PR050

ELABORATI CONTRODEDUTTIVI Osservazioni privati

Comune di Parma

0.03 - Proposta controdeduttiva e rappresentazione modifiche cartografiche

OSSERVAZIONE n.147(2)

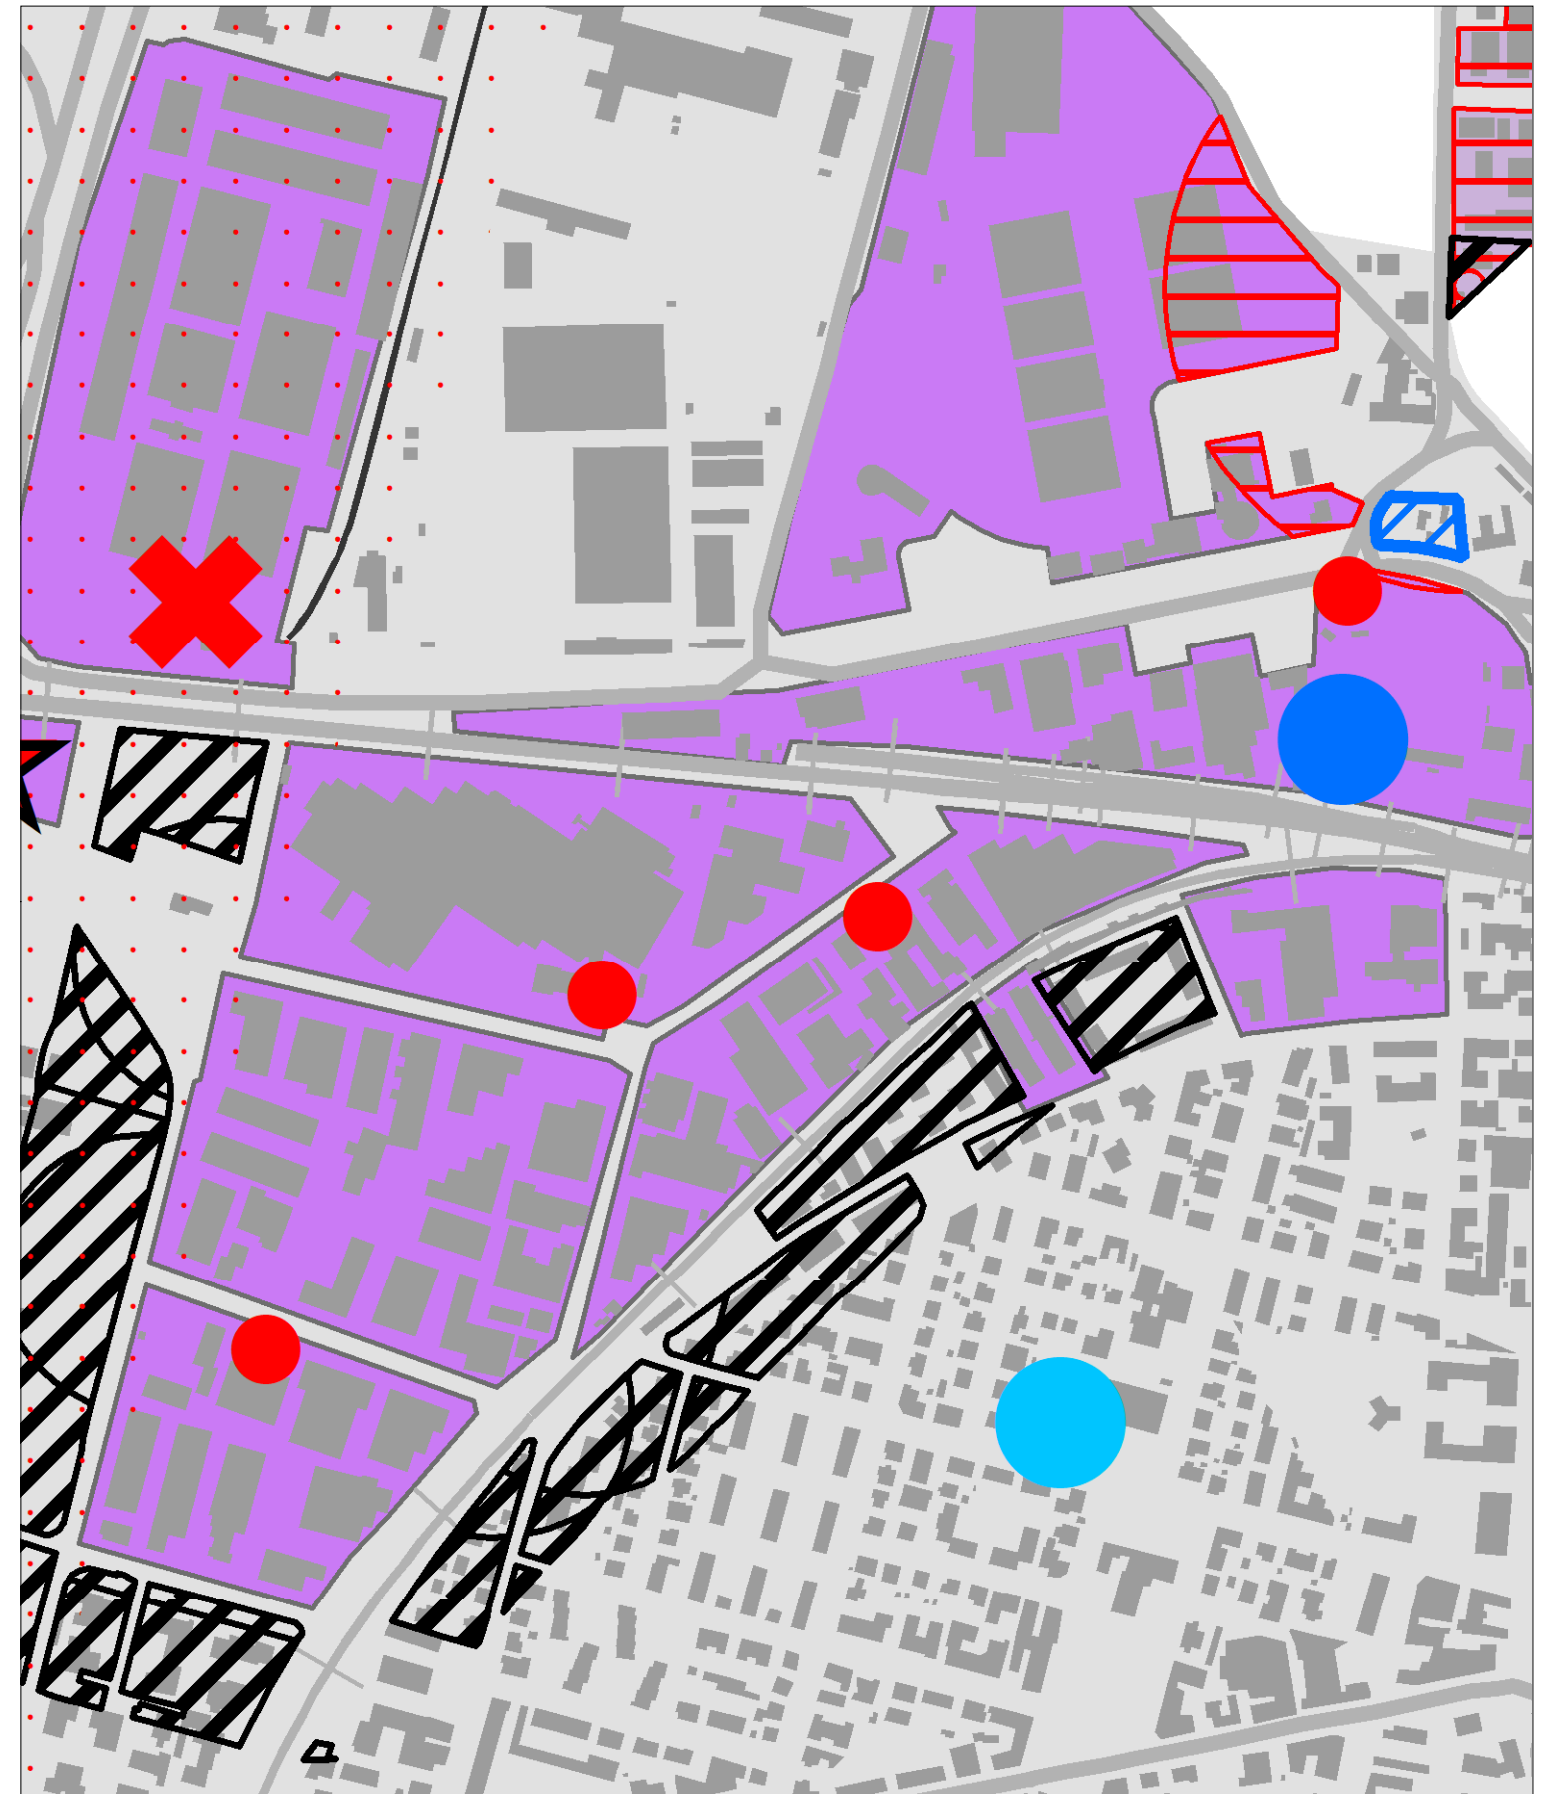
147	2	274102 12/12/2023	Via Ravasini	Richiesta di eliminare classificazione: 1) come sito RIR (D.Lgs. 105/2015); 2) come attività soggetta ad AUA/AIA non essendo più esistente (tav. VST6.16 e 6.10); 3) inerente l'ambito di compatibilizzazione dell'agricoltura (tavola VST 6.18)	VLS	ACCOGLIBILE	Accoglibile nelle seguenti modalità. 1. Trattandosi di un sito RIR dismesso nel 2021 e non più confermato nell'Elenco degli stabilimenti RIR e Report regionale Arpae (aggiornamento aprile 2024) si ritiene pertanto condivisibile lo stralcio del perimetro e della relativa voce di legenda (tavola VST 6.18). 2. Si aggiorna la situazione in essere rispetto alla presenza di AIA relativo alla ditta non più attiva, in quanto l'autorizzazione integrata ambientale è legata all'attività (autorizzazione allo scarico, alle emissioni, allo smaltimento ecc...) e non al sito. 3. L'osservazione è accolta nel quadro complessivo della rettifica della tavola in oggetto per la parte riguardante le aree urbane, che sono state erroneamente rappresentate con lo stesso simbolo delle aree agricole diventando di fatto indistinguibili.	VST 6.10 - 6.16 - 6.18 Scheda controded.	Valsat

OSSERVAZIONE n.149(3)

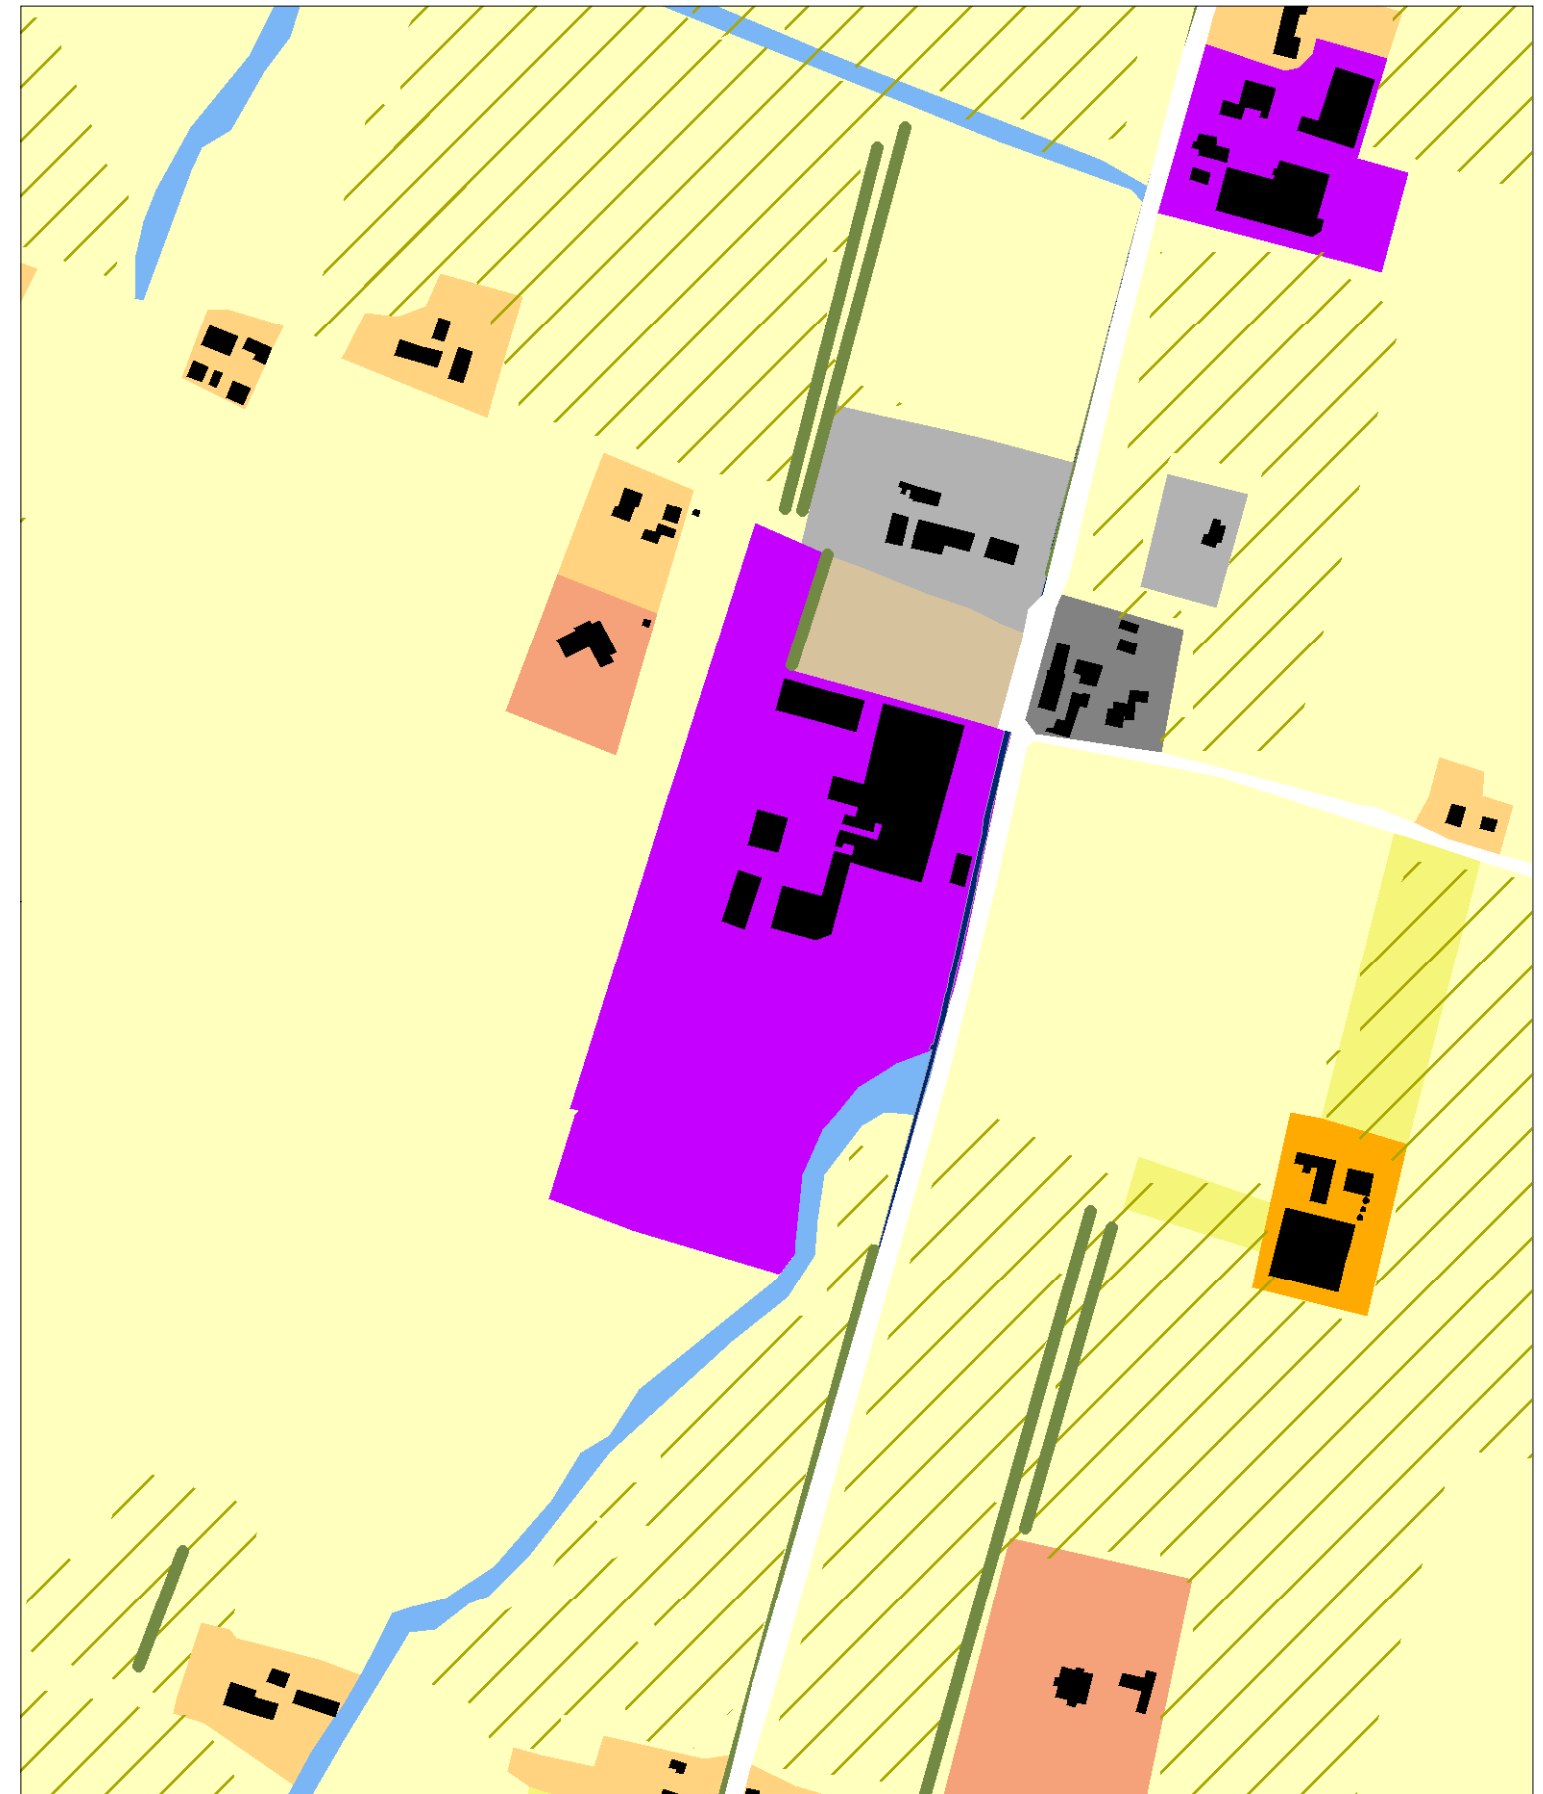
149	3	274117 12/12/2023	Strada Langhirano	Richiesta di modificare la classificazione prevista dalle Tavole di Valsat per i piazzali pertinenziali a sud dell'insediamento produttivo, eliminando i riferimenti a territorio non urbanizzato e suoli rimaneggiati o artefatti e classificandoli come zona urbanizzata ed a uso industriale.	VLS	ACCOGLIBILE	Accoglibile in quanto si aggiorna per rendere le tavole coerenti con lo stato di fatto e di diritto. Si sottolinea comunque che gli elaborati ad oggetto sono tavole di analisi che non hanno valore prescrittivo né condizionante le future scelte aziendali e proprietarie, ma fotografano una situazione in essere al momento della stesura del PUG o derivata da banche dati territoriali di fonte regionale.	VST 6.7 - 6.8 - 6.16 Scheda controded.	Valsat
150		274120 12/12/2023	Via Paradigna Via Genova	Richiesta di cambiare destinazione urbanistica da "P1 - Tessuti specializzati a destinazione prevalentemente produttiva da qualificare" a "R2C - Tessuti residenziali o misti da qualificare del Capoluogo".	CU.1	NON ACCOGLIBILE	Non accoglibile in quanto si ritiene opportuno confermare le previsione del PUG assunto in quanto coerenti con lo stato dei luoghi. Si evidenzia la possibilità di intervenire sull'area con Accordo Operativo.	---

OSSERVAZIONE n.161

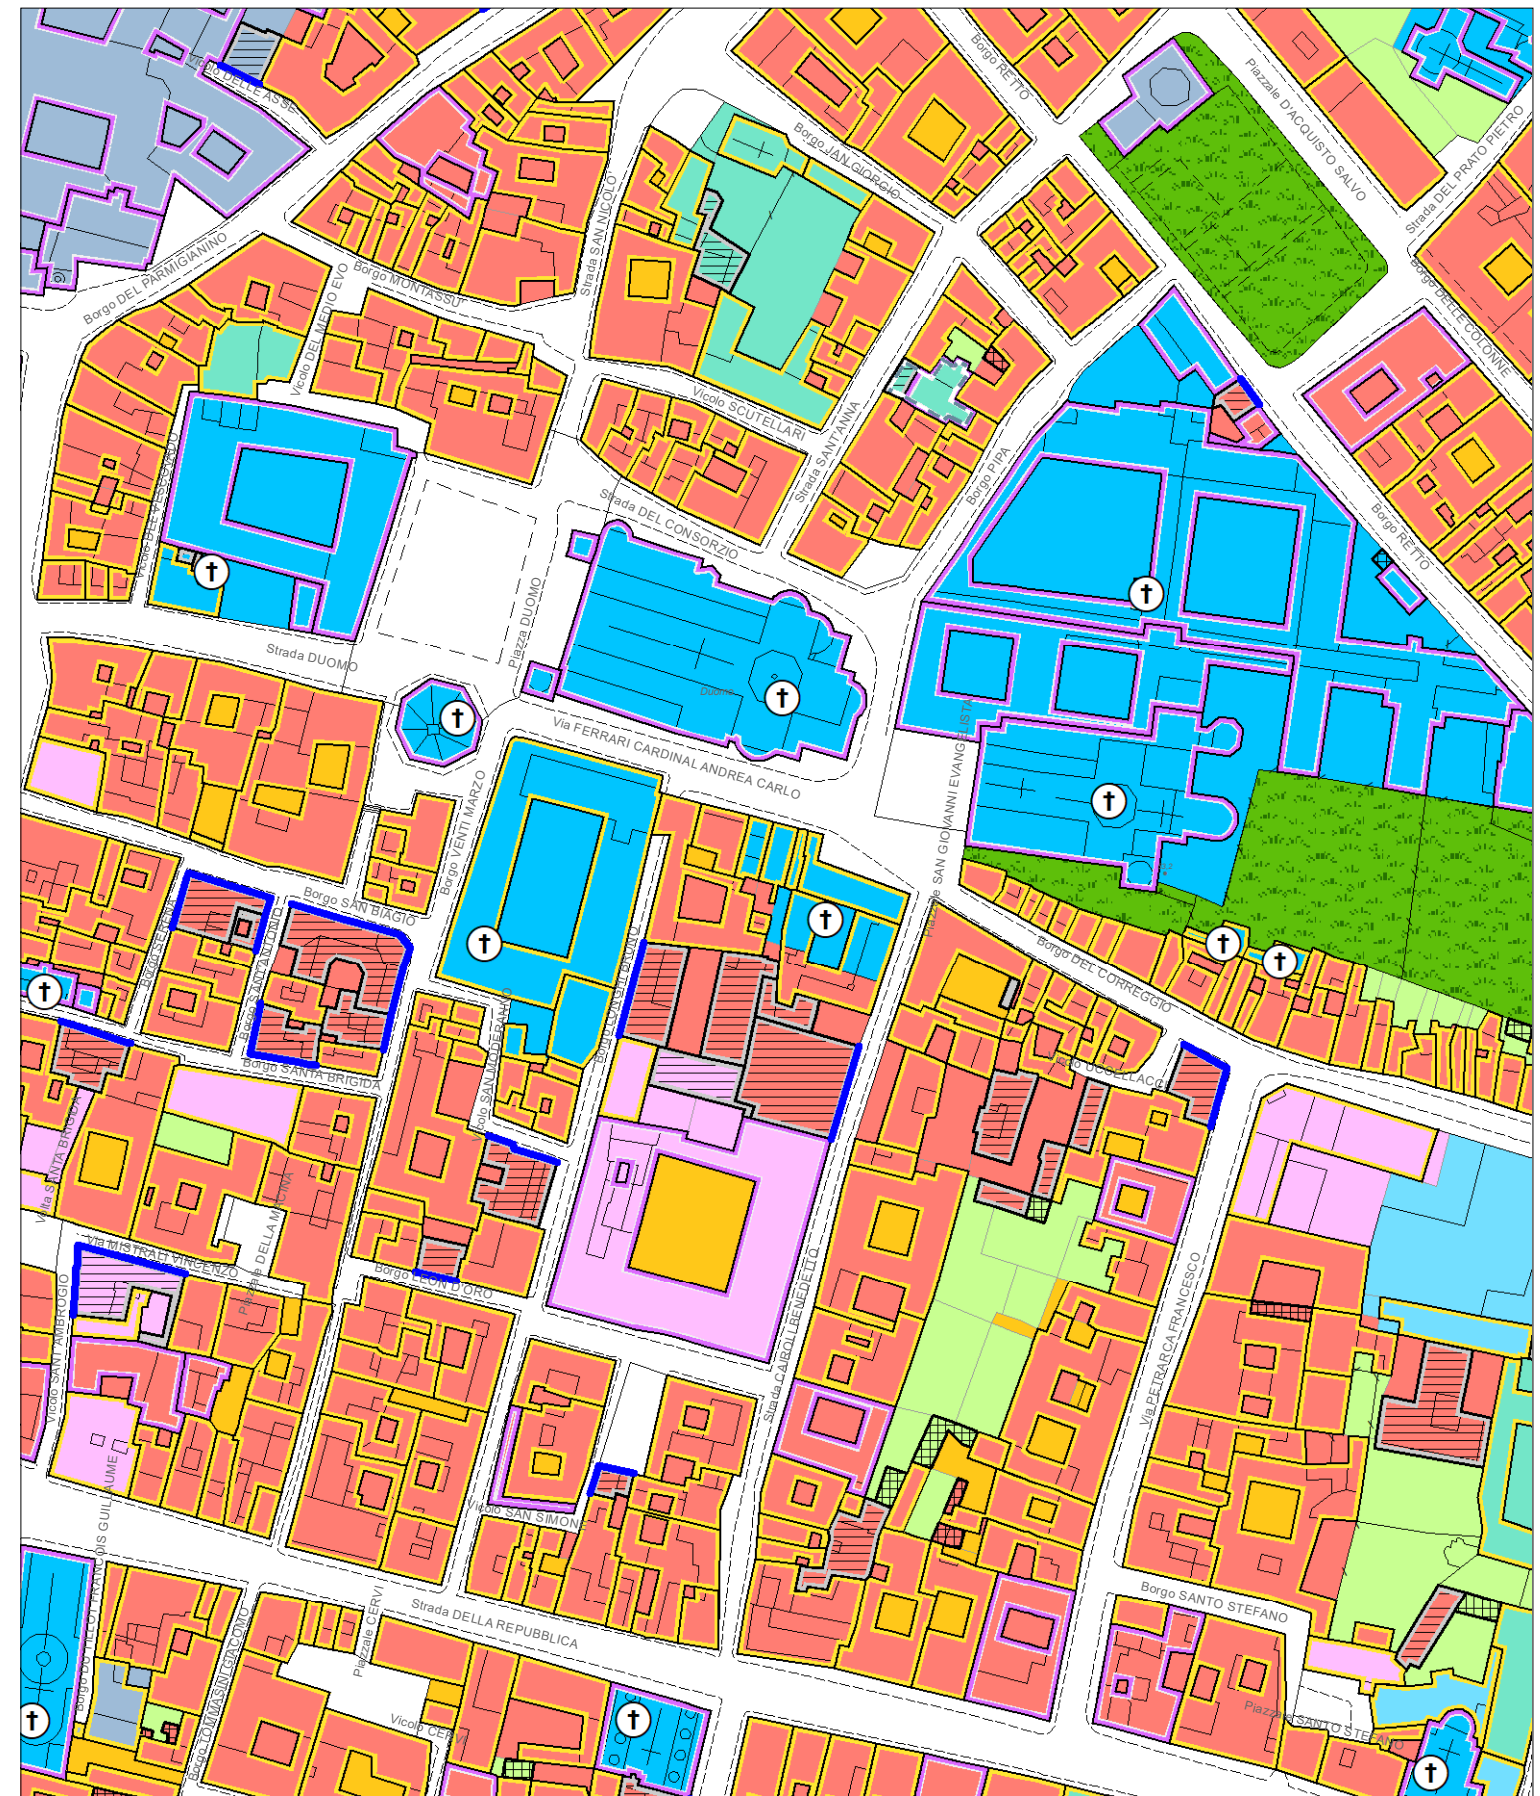
161		274179 12/12/2023	Piazzale San Giovanni Evangelista	Richiesta di cambiare destinazione urbanistica da "Attrezzature religiose" ad "Edifici con priorità di uso residenziale e relative pertinenze (Tavola D2)" o, in subordine, ad altra destinazione da concordare con l'amministrazione comunale.	CS.1	ACCOGLIBILE	Accoglibile in quanto, a seguito di approfondimenti presentati che hanno evidenziato la formazione del complesso edilizio attraverso l'accorpamento di più edifici e la costruzione su aree libere, mettendo in luce l'originaria funzione residenziale, si ritiene ammissibile il cambio funzionale richiesto.	D2 Scheda controded.	Strategia ST.SAS
162		274188 12/12/2023		Richiesta di cambiare destinazione urbanistica da "Parco urbano e sub-urbano" a "Verde privato" con il mantenimento, su tali aree, di potenzialità edificatorie. Richiesta, inoltre, di esplicitare la possibilità di realizzazione di tettoie e/o piscine private.	DN	NON ACCOGLIBILE	Non accoglibile stante le caratteristiche dell'area e la sua collocazione rispetto al contesto. L'eventuale qualificazione del patrimonio edilizio esistente potrà essere operato nel rispetto degli incentivi consentiti dal PUG. Per quanto riguarda il tema delle piscine si rimanda al Regolamento Edilizio che ne definirà le modalità attuative.	---
